廃炉発官30第283号
平成31年2月13日

福島第一原子力発電所 特定原子力施設に係る実施計画 変更認可申請書

- 「福島第一原子力発電所 特定原子力施設に係る実施計画」
中低濃度タンク（G 1, G 4 南エリア）の設置に伴い、下記の通り変更を行う。

図-4 配管概略図 (2/12)

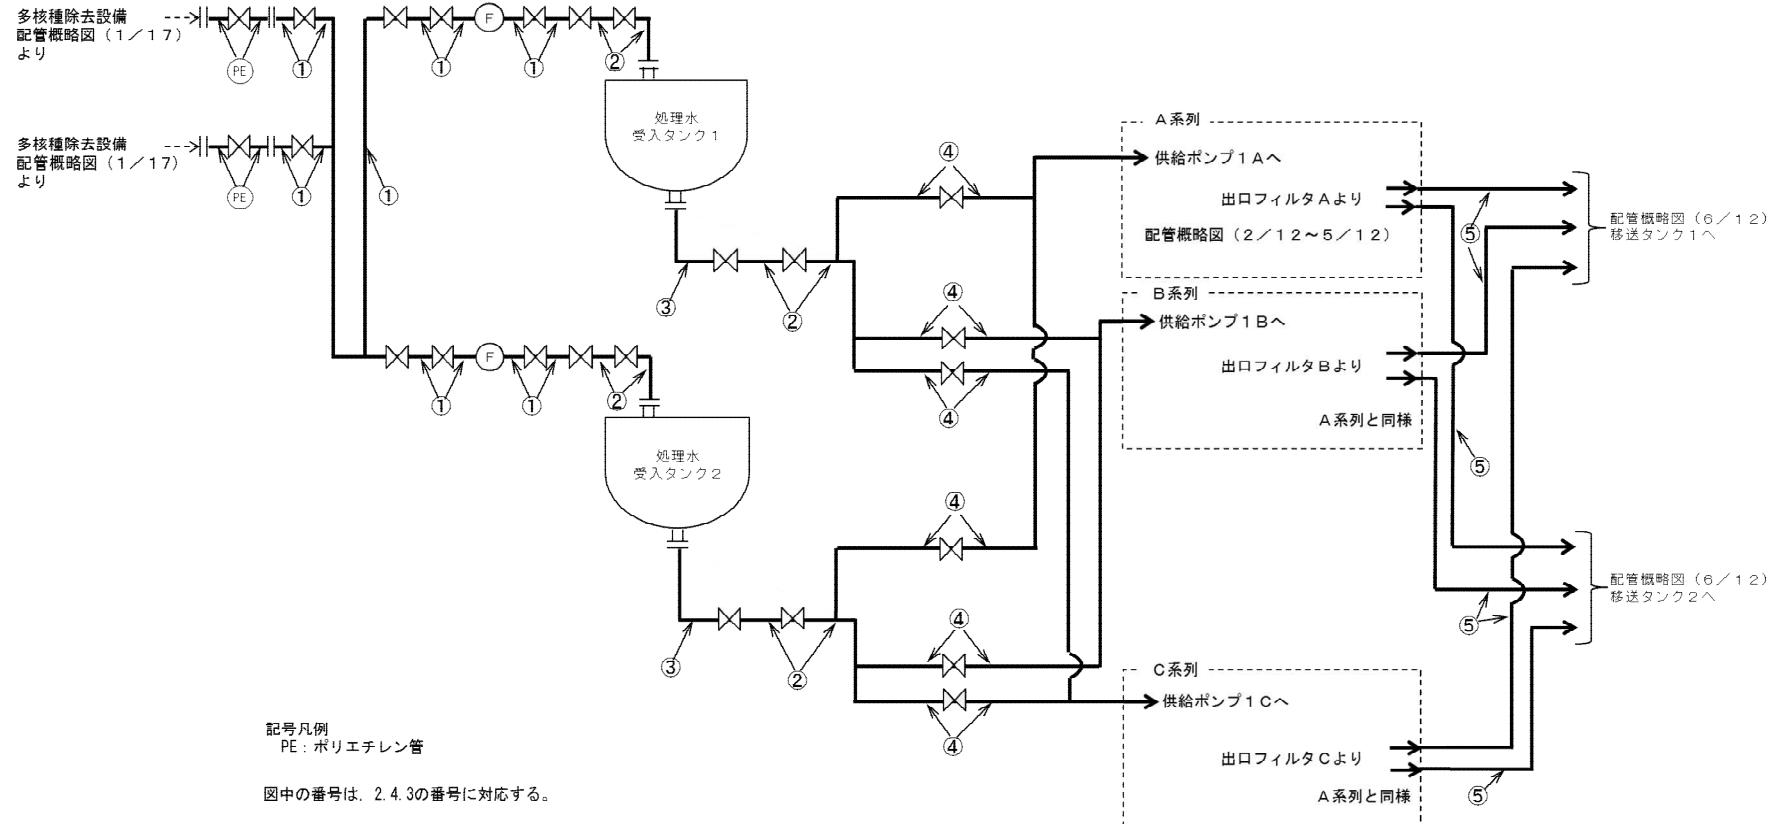
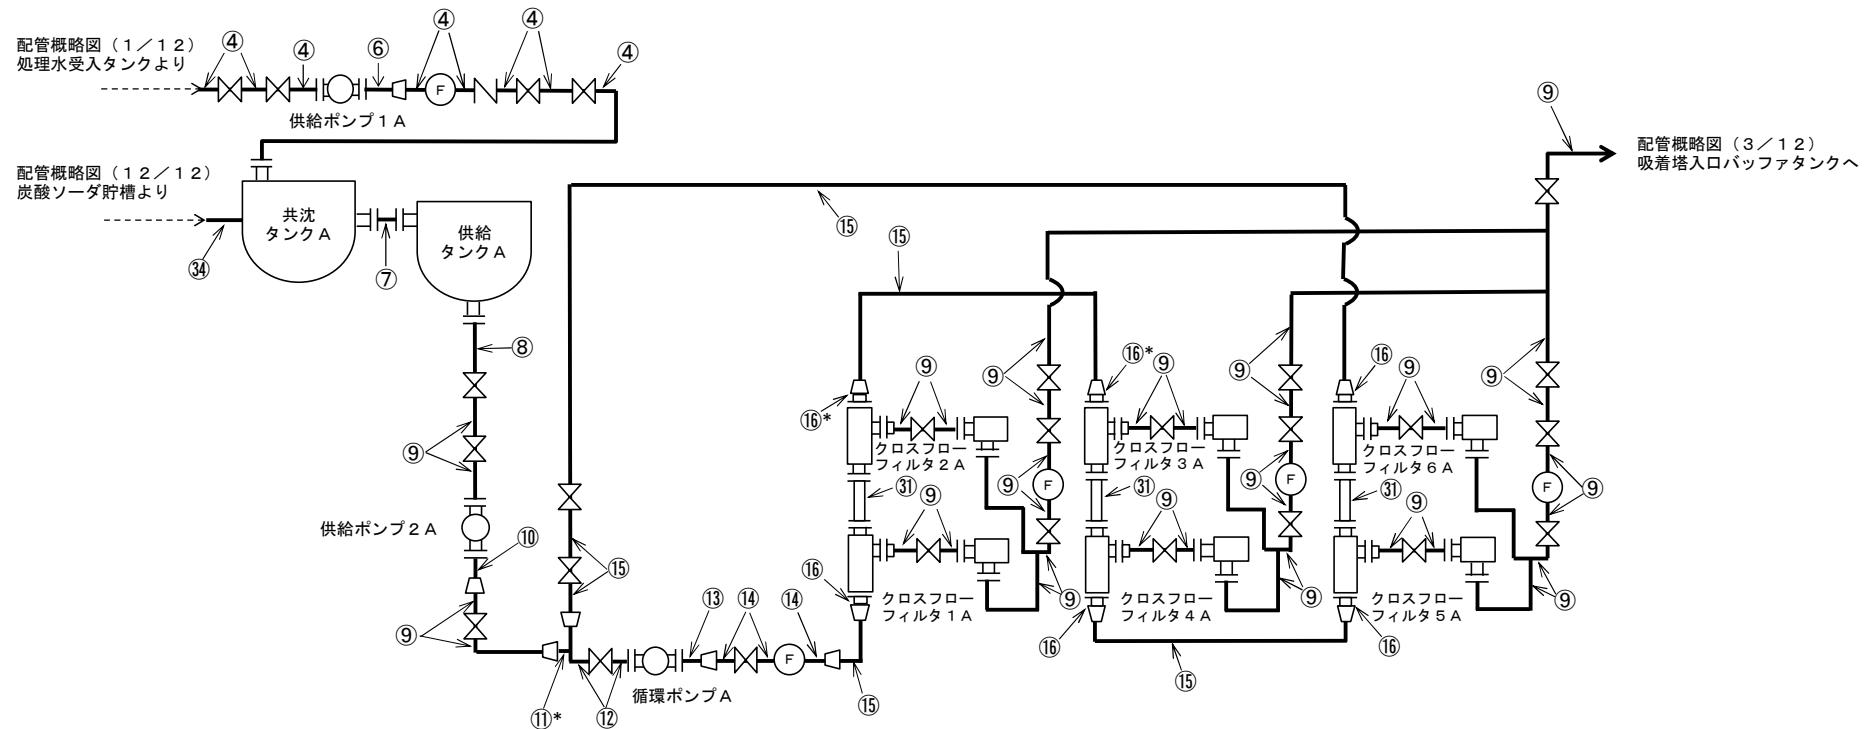
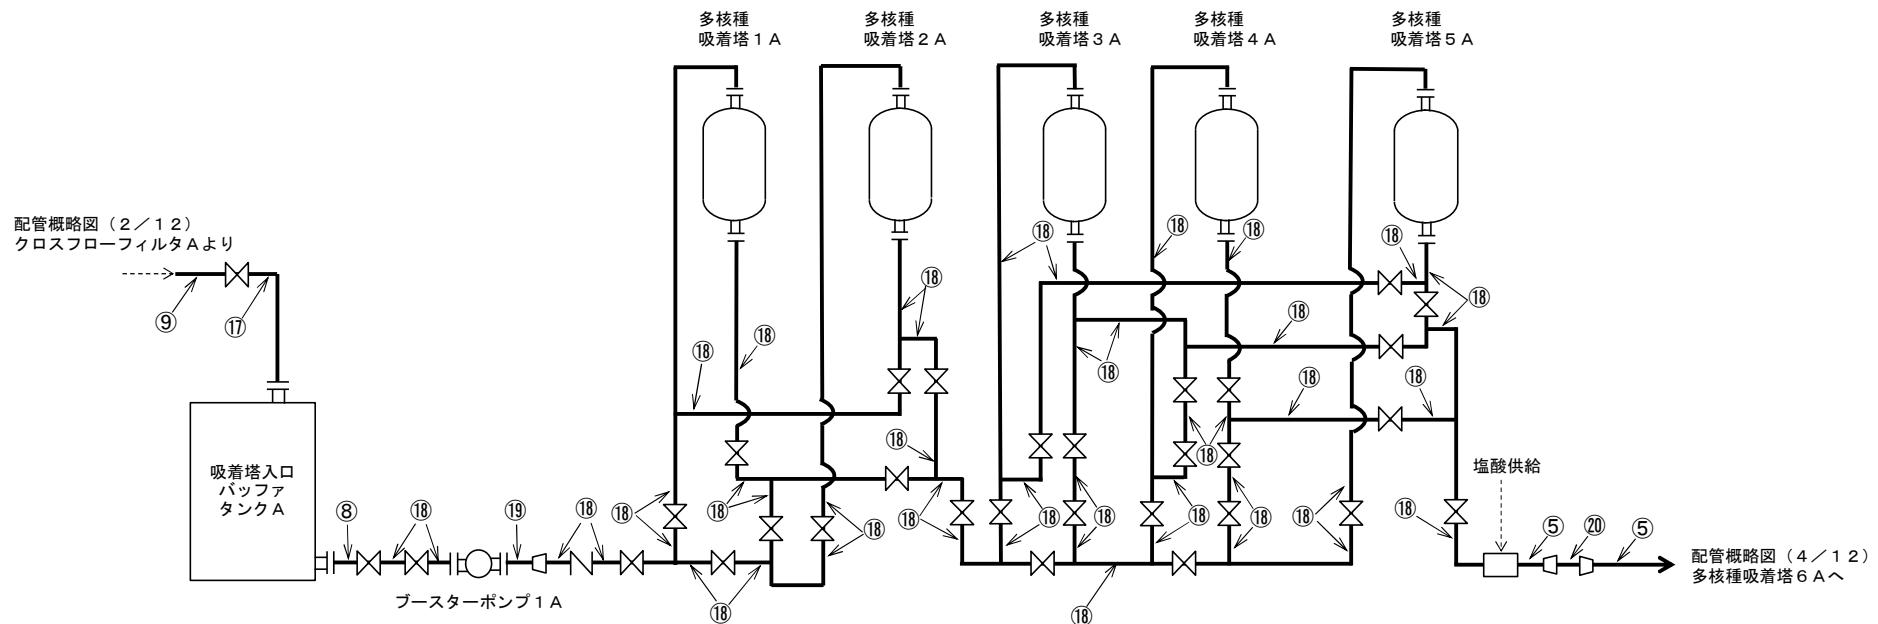
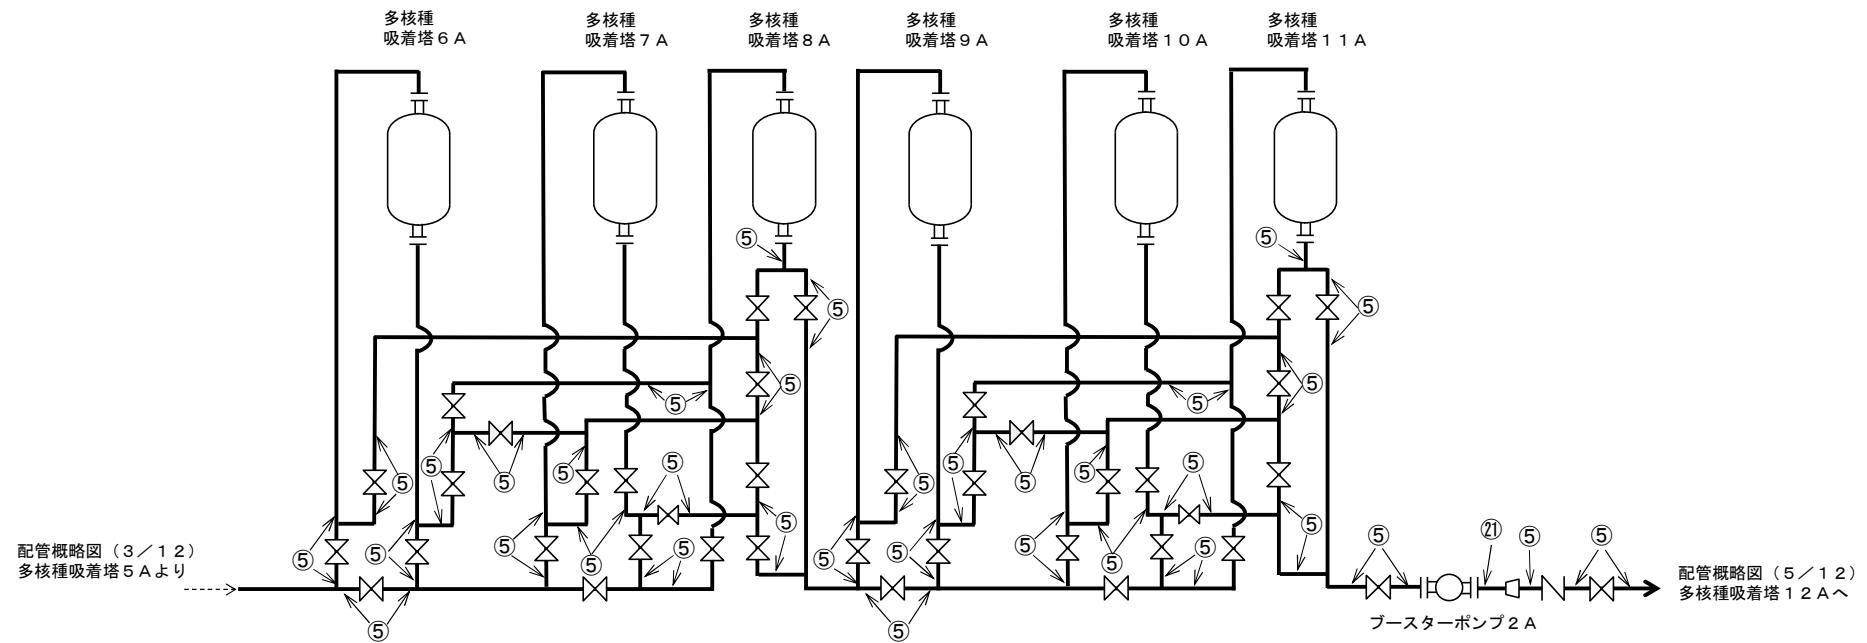
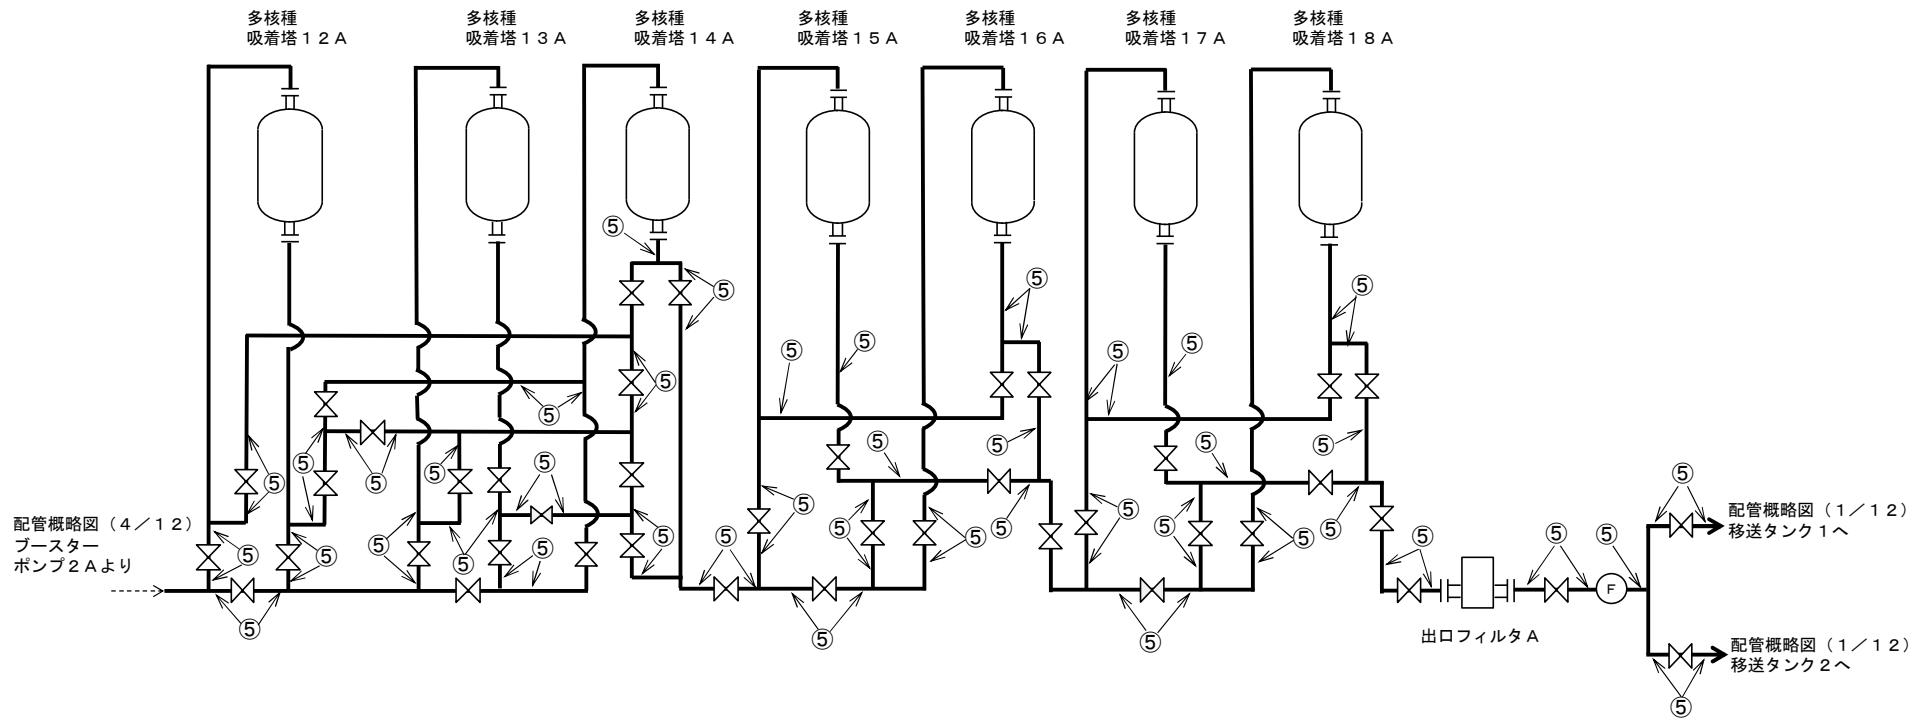
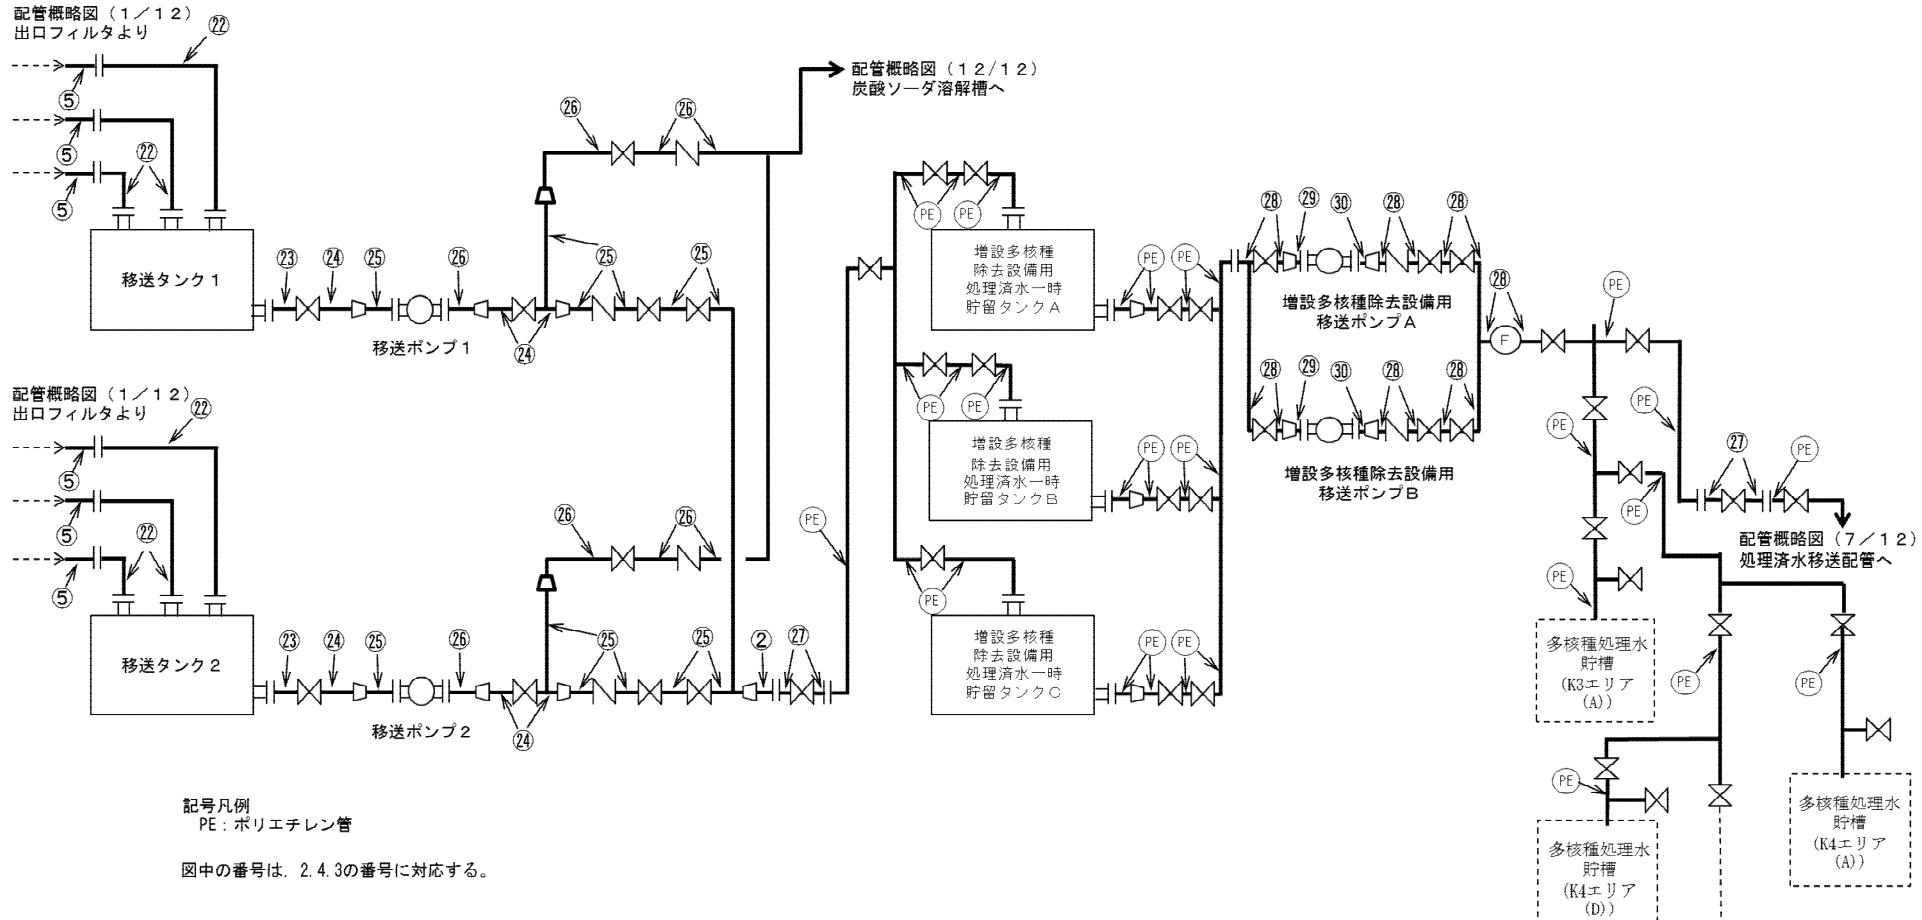
- ・G1, G4南エリアタンク設置に伴う配管概略図の変更
